Canada Parks Agency
Restoration of Grande-Grave wharf – Forillon National
park
Project N° 1413-5
Addendum n° 02

MODIFICATIONS ON PLANS AND SPECIFICATIONS

VUE EN PLAN ÉCHELLE 1:200

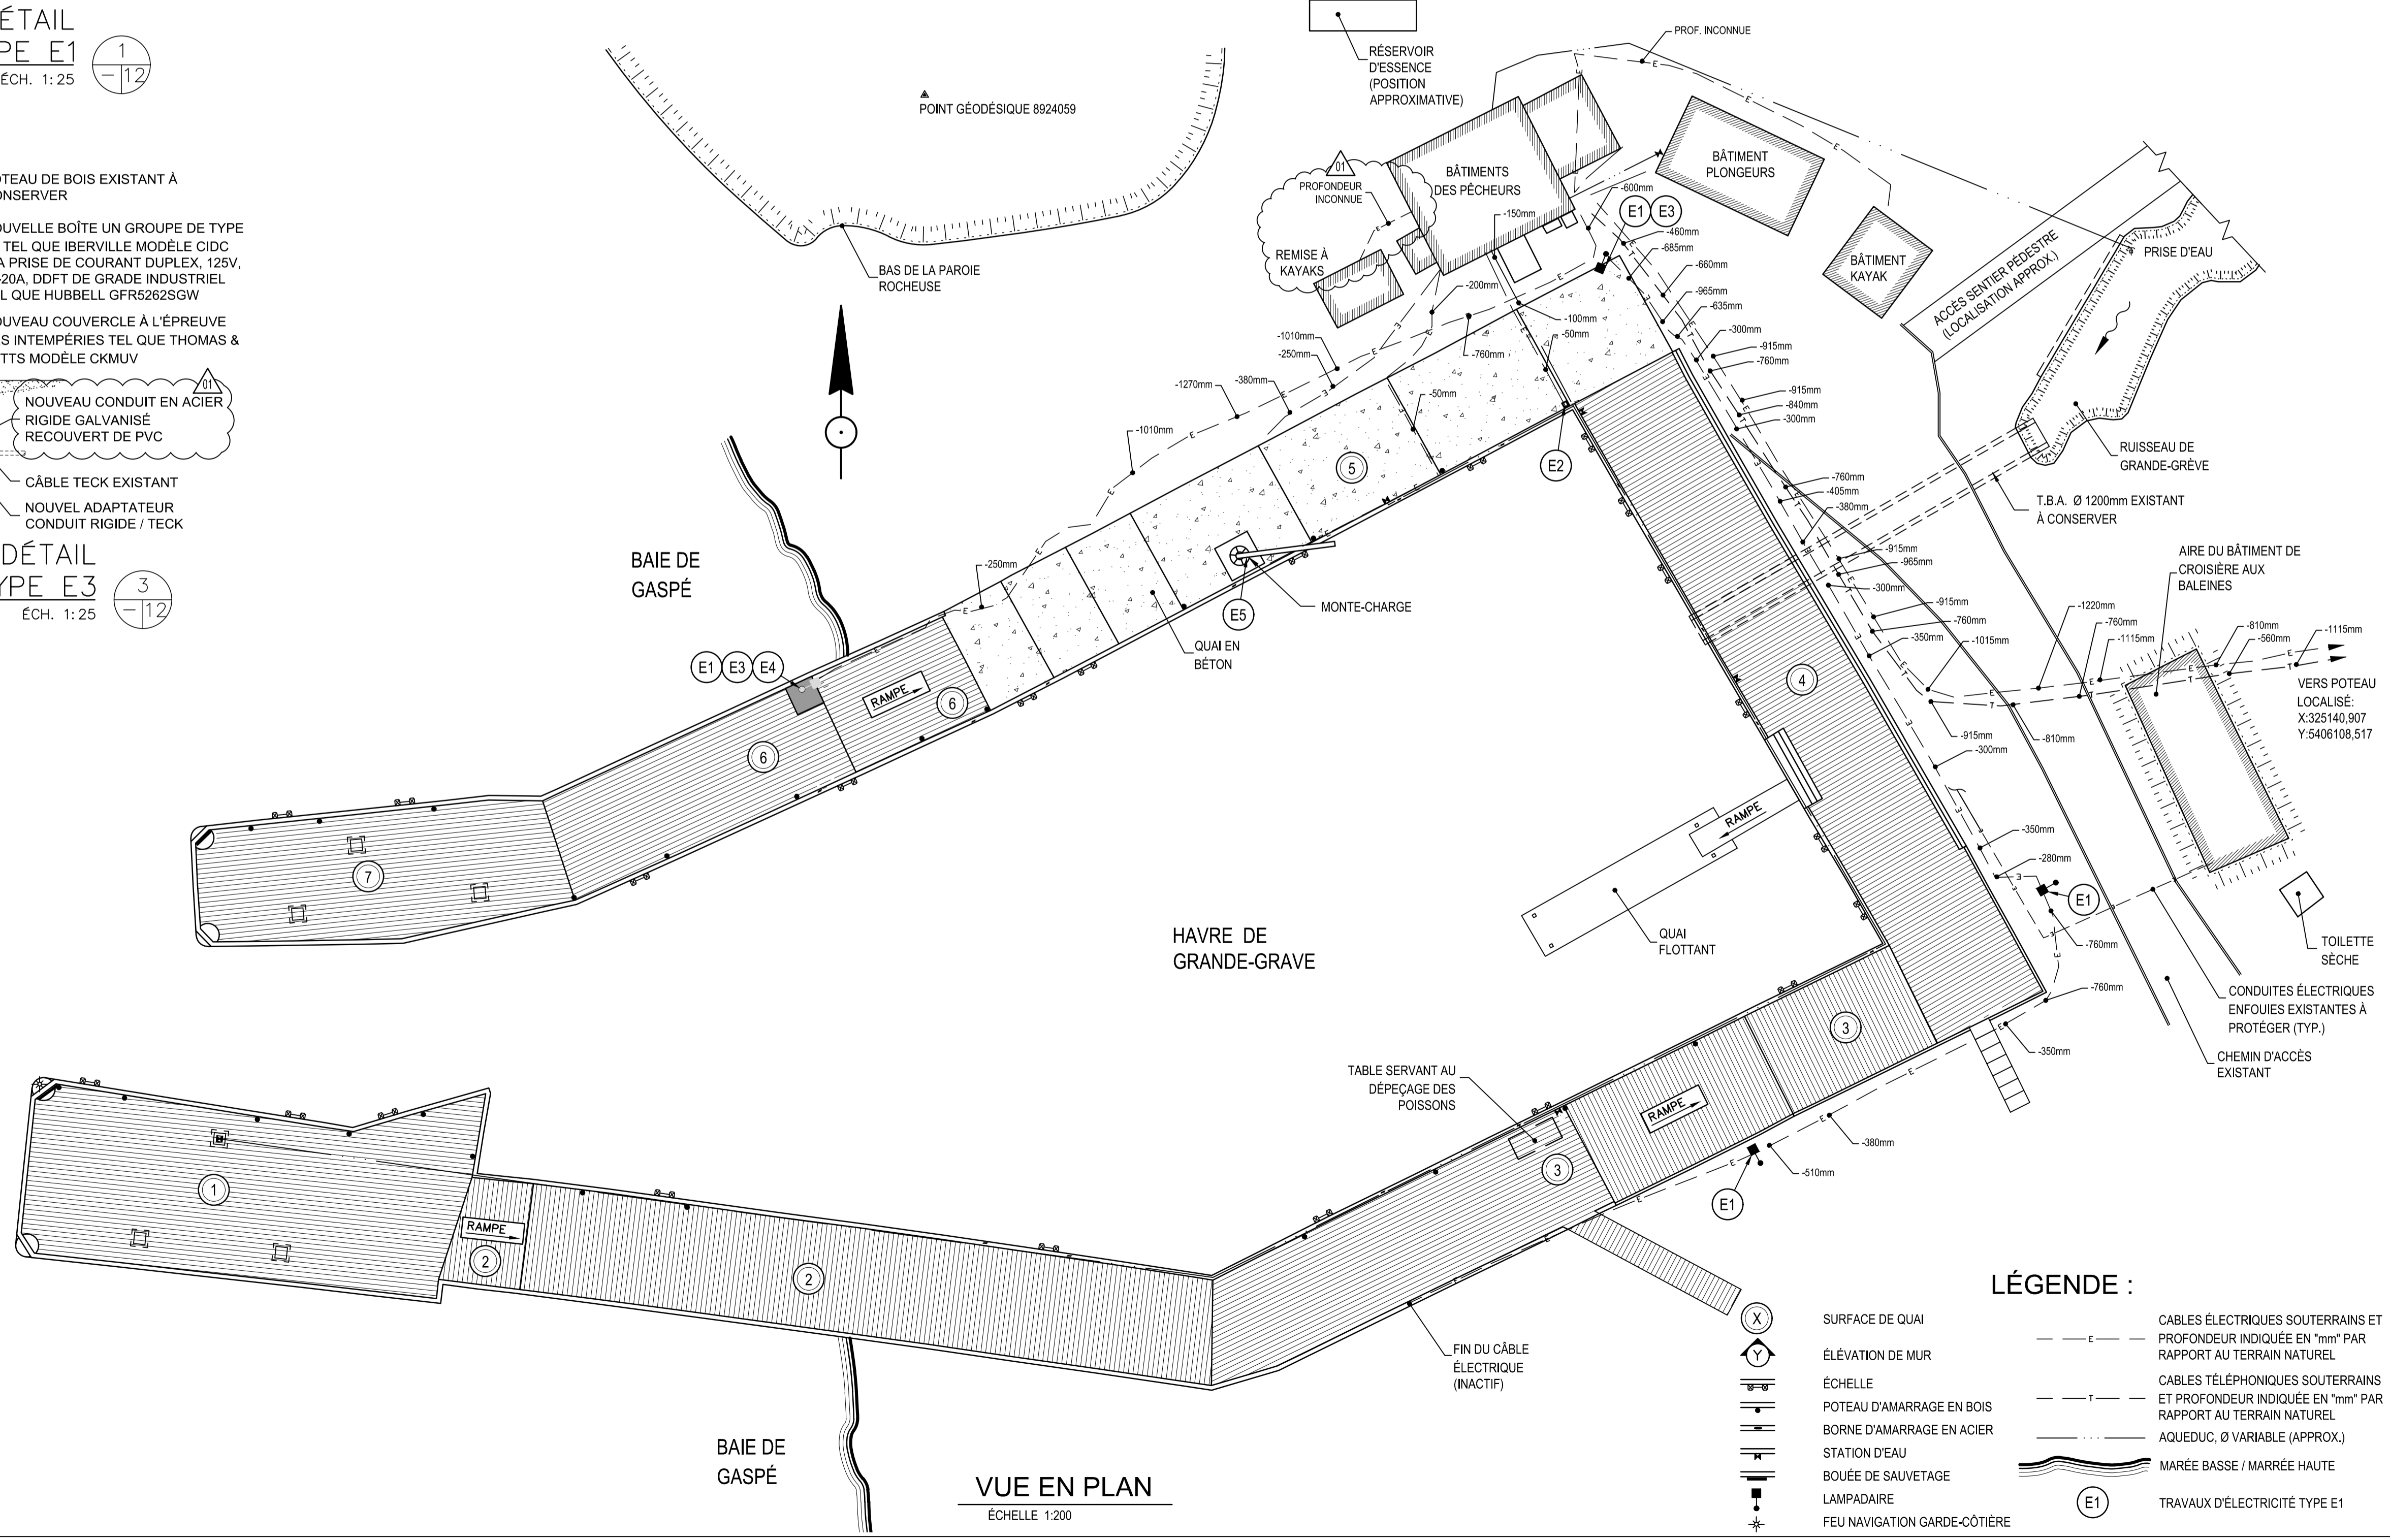
1.9 Modifications on plans, sheet 12 is cancelled and replaced by sheet 12 – Addendum n° 2:

- Correction localization existing element at the surface 1.
- Modification of the description of the work - Type E4.
- Addition of an underground electrical conduit between the fishermen's building and the adjacent building

DESCRIPTION DES TRAVAUX - TYPE E4

ENLEVER:

- LA PRISE DE COURANT EXISTANTE ET LA BOÎTE UN GROUPE EXISTANTE FIXÉE AU FÛT D'ACIER DU LAMPADAIRE.
- LES DEUX LUMINAIRES EXISTANTS.
- TOUT LE CÂBLAGE À L'INTÉRIEUR DU FÛT EN ACIER.
- ENLEVER LE FÛT D'ACIER.

DÉBRANCHER LE LAMPADAIRE ET LA PRISE DES CIRCUITS EXISTANTS ET CONSERVER LES CÂBLES TECK D'ALIMENTATION SOUTERRAINS.
